ЕЛЕКТРОПРИВРЕДА СРБИЈЕ ЈП БЕОГРАД-ОГРАНАК ХЕ ЂЕРДАП
Трг краља Петра бр. 1
Кладово

**ДОДАТНЕ ИНФОРМАЦИЈЕ ИЛИ ПОЈАШЊЕЊА
У ВЕЗИ СА ПРИПРЕМАЊЕМ ПОНУДЕ ЗА ЈН/2000/0120/2017**

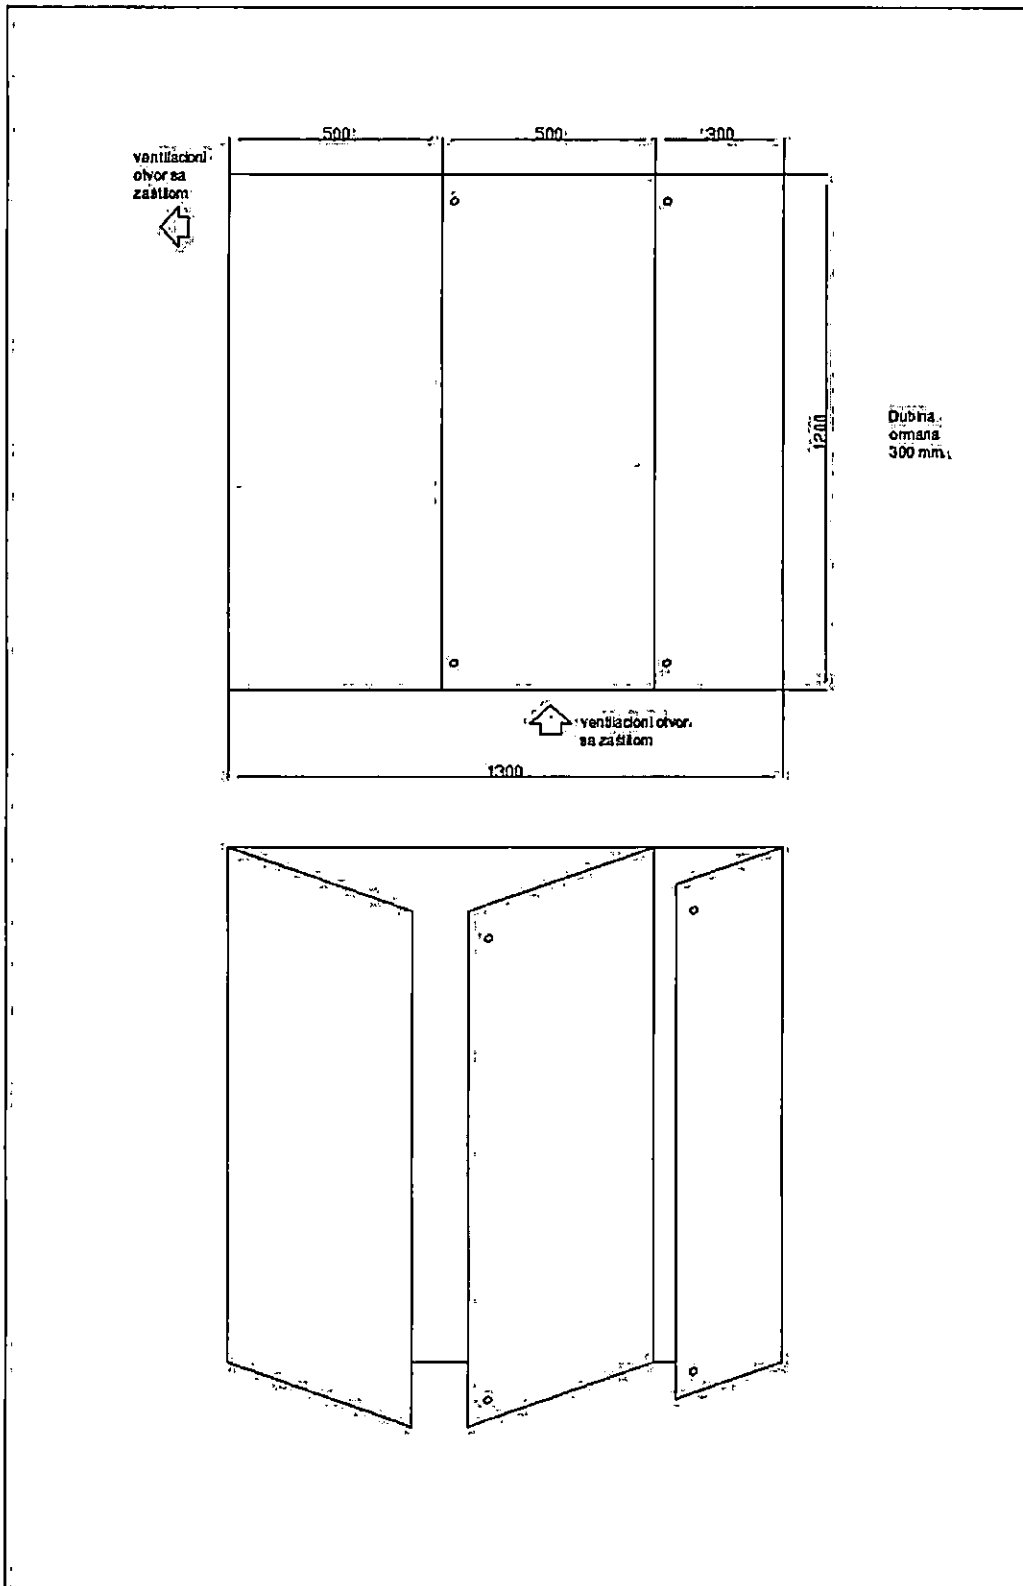
- 1) Овлашћени дистрибутер и испоручилац опреме Schneider, нам је сугерисао да позиције нису довољно технички дефинисане те вас молимо да нам за позиције број 7, 8, 9 и 50 доставите кодне бројеве односно референце произвођача.
- 2) Молимо Вас да нам за позиције број 12 и 13 доставите шематске приказе захтеваних разводних ормана.“

- Позиција 7 одговара артиклу из Schneider-овог каталога нисконапонске опреме са бројем PKF16W424.
- Позиција 8 одговара артиклу из Schneider-овог каталога нисконапонске опреме са бројем PKF16W423.
- Позиција 9 „Индустријска прикључница са заштитним поклопцем, називне струје 16А, називног напона 24V, 50Hz, двополна без заштитног контакта, степена заштите IP44, љубичасте боје у складу са IEC 60309.SCHNEIDER, или одговарајуће“ одговара артиклу из Schneider-овог каталога нисконапонске опреме са бројем 82101.
- Позиција 50 одговара склопу који чине елементи са кодовима XAL-DO1, ZEN-L1111 (2kom), ZB5AA3 из Schneider-овог каталога.

- 2) Тражена је само испорука наведених ормана без шемирања, монтажа опреме у орману и шемирање није предмет ове набавке. У наставку су дате димензије ормана на позицији 13.
Орман са позиције 12 је стандардне изведбе са бравом и могућношћу промене правца отварања врата премештањем шарки.
